**REUNION DU BUREAU COMMUNAUTAIRE
EN DATE DU 14 OCTOBRE 2024**

**AVIS RELATIF AU PROJET DE PLU ARRETE DE LA COMMUNE DE
SAINT THIBAUT DES VIGNES**

Annexe 04 - Avis PPA PLU_StTV_remarques

Extrait document graphique

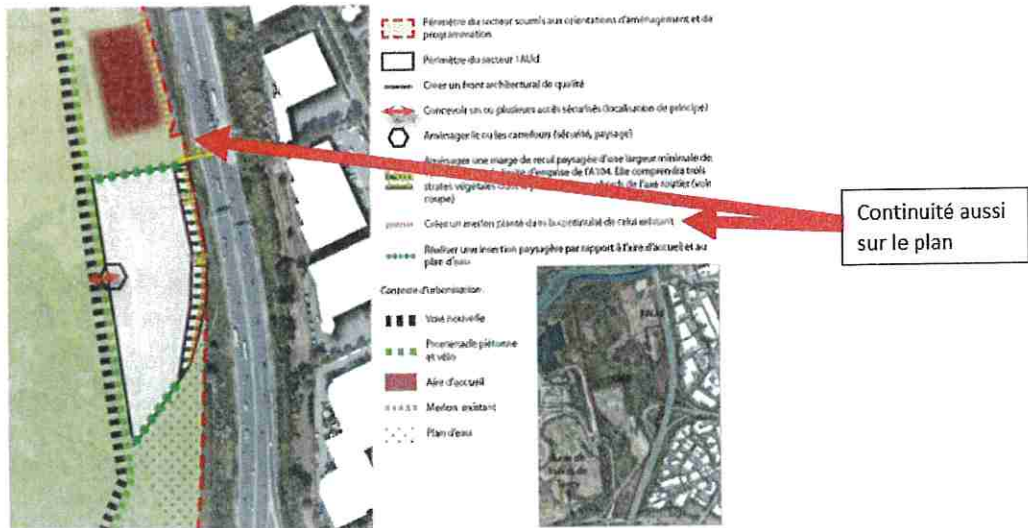
- Actualiser le plan suite aux travaux en cours dans la ZAE Marne et Gondoire : supprimer des alignements d'arbres à protéger, notamment rue Noue Guimante et rue des Marmousets.
- Préciser la trame « espaces paysager protégé » au document graphique : en effet cette trame se trouve notamment sur le long du sentier de Gouvernes où la future voie de bouclage de la ZAC secteur Glases devrait déboucher :

1 - Coupe Est - entre les futures constructions et l'autoroute

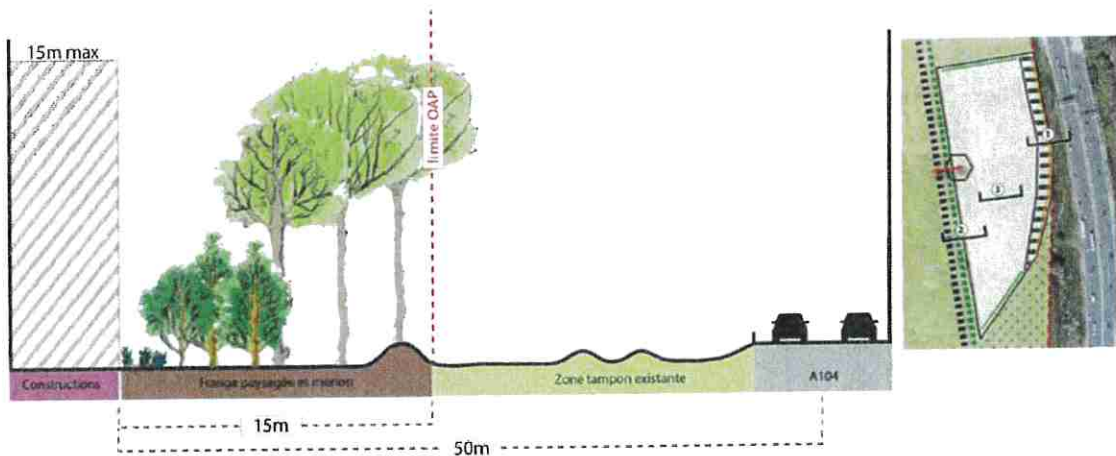
- Page 30 : 1- coupe Est : La coupe 1 fait figurer le merlon mais ne précise pas la hauteur ni la largeur. Il serait utile de préciser l'altimétrie de chaque séquence : frange paysagère / merlon / zone tampon avec fossé / A104, afin d'évaluer les effets de la réalisation d'un merlon sur le paysage et le bruit. Les conséquences sur la gestion des eaux pluviales sont peut-être aussi à évaluer si le relief du Terrain Naturel est largement modifié et que les dénivelés créés, tant positifs que négatifs, sont importants. Pour information, il semble que le niveau de l'autoroute soit environ 1 m plus élevé que le terrain naturel accueillant les constructions à ce niveau (la différence est plus élevée au nord, à proximité du pont qui traverse la Marne, et moins élevée

2 - Coupe Ouest- entre la voie nouvelle et le secteur

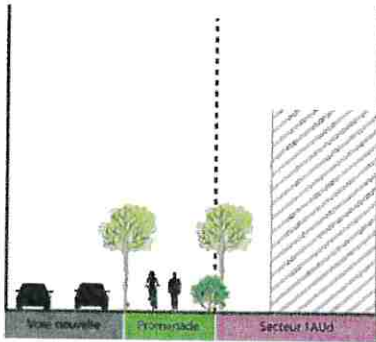
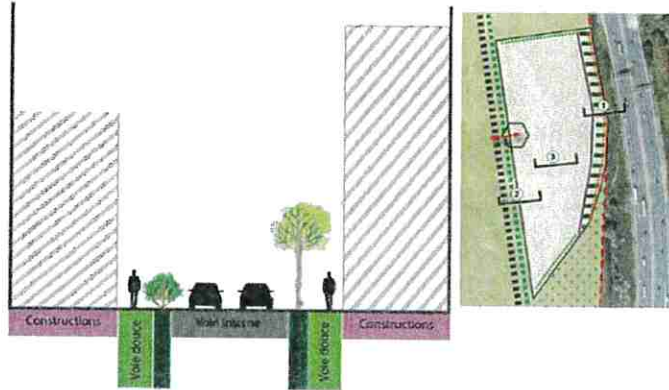
- Page 31 : Coupes 2 et 3 : Les coupes 2 et 3 devraient être cotées et les largeurs de voirie, promenade, voie douce etc. ... précisées.

Coupe Nord-Sud de l'aire d'accueil jusqu'au bassin à ajouter

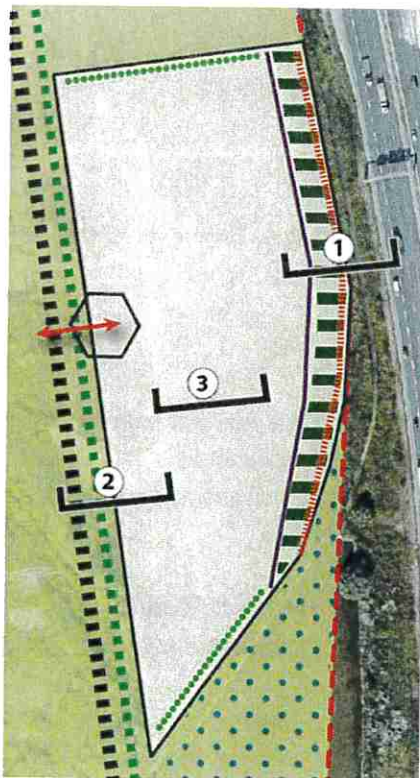
- Coupe à ajouter : La réalisation de l'aire d'accueil des gens du voyage il y a quelques années a nécessité un exhaussement conséquent du terrain (contrainte liée aux risques d'inondation). Il serait bon de vérifier les contraintes concernant la zone 1AUd. Une coupe Nord-Sud, depuis l'aire d'accueil jusqu'au bassin, serait également utile afin de vérifier les différences de niveau et la gestion des dénivelés intermédiaires, en tenant compte du recueil des eaux pluviales.

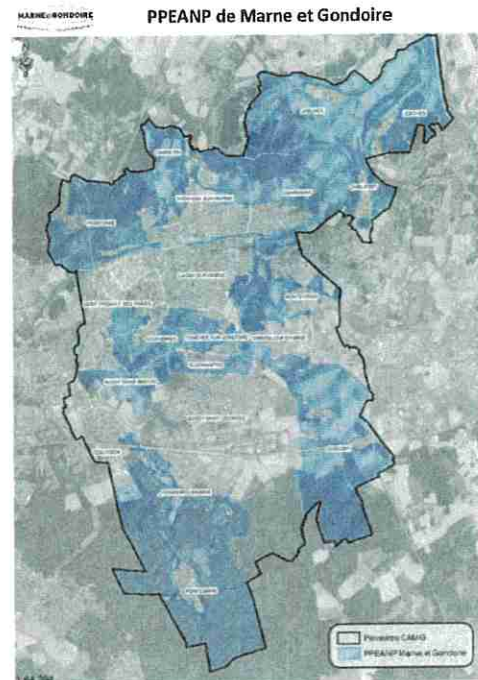
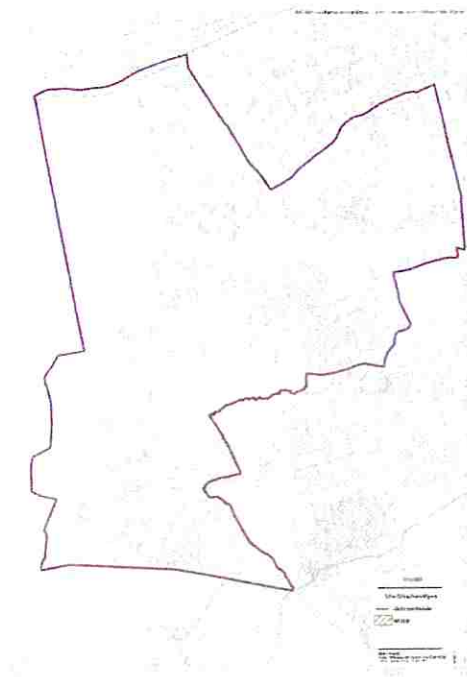
- En page 133, il faudrait seulement indiquer qu'une caractérisation des zones humides potentielles a été fait en 2022 et a permis d'affiner la localisation des zones humides du secteur.
- En page 139 : Il est à dénombrer plus d'une centaine d'espèce végétale et de faune, ainsi que les espèces menacées. Afin d'être plus concis, il est recommandé de récupérer les données « GeoNat IDF » : <https://geonature.arb-idf.fr/>.
- En page 142 : la carte est erronée. En effet, la couleur vert foncé définit les éléments relais, la couleur vert clair les réservoirs de biodiversité.

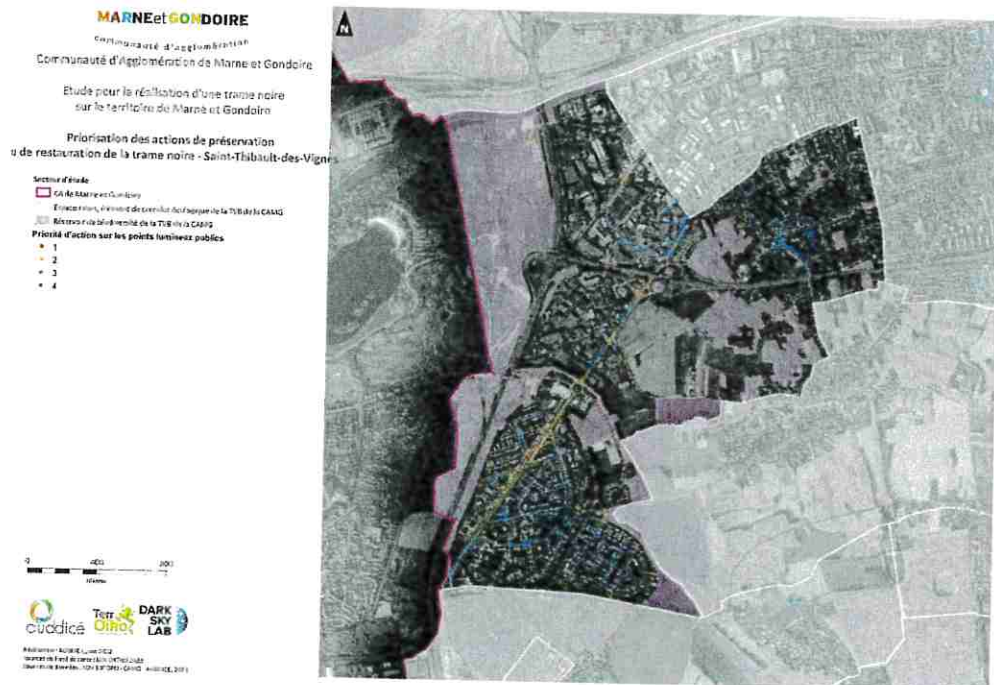
- En page 175, il est indiqué une erreur quant à la date du PCAET. Il a en effet été approuvé le 15 mars 2021. Il a notamment été complété par un plan Air renforcé approuvé le 3 octobre 2022 qui vient fixer les objectifs en matière de qualité de l'air. Le PLU doit être compatible avec le dernier PCAET.
